Modulo per la presentazione delle osservazioni relative ai progetti sottoposti a procedimenti in materia di VIA, di competenza regionale

OGGETTO: Osservazioni “Progetto di del impianto eolico denominato “Badia del Vento” della potenza di 29,4 MW composto da n. 7 aerogeneratori ed opere di connessione ubicati nel comune di Badia Tedalda (AR). Proponente: F.E.R.A Srl

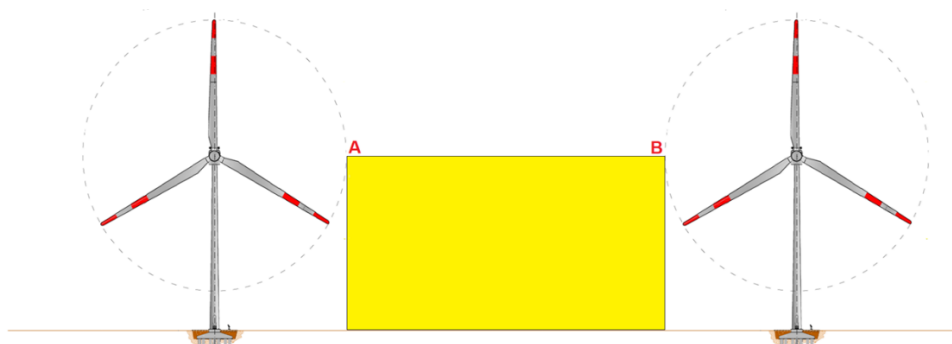
Secondo quanto previsto dal D. M 10/09/2010 la "distanza tra le macchine" deve essere intesa come distanza tra le strutture che compongono le macchine eoliche composte dal sostegno, dalla navicella e dal rotore.

Pertanto, nella determinazione della distanza tra le macchine, i punti da prendere in considerazione sono A e B ovvero quelli risultanti dalla proiezione a terra del punto più lontano della circonferenza descritta dal rotore.

Considerato che il diametro del rotore della macchina individuata dal proponente F.E.R.A. S.r.l. è pari a 136 m risulta che le distanze da rispettare tra le "macchine" sono:

- rispetto alla direzione prevalente del vento (5/7 volte il diametro) compreso tra m. 680 e m. 952
- rispetto direzione perpendicolare a quella prevalente del vento (3/5 diametri) m. 408 e m. 680
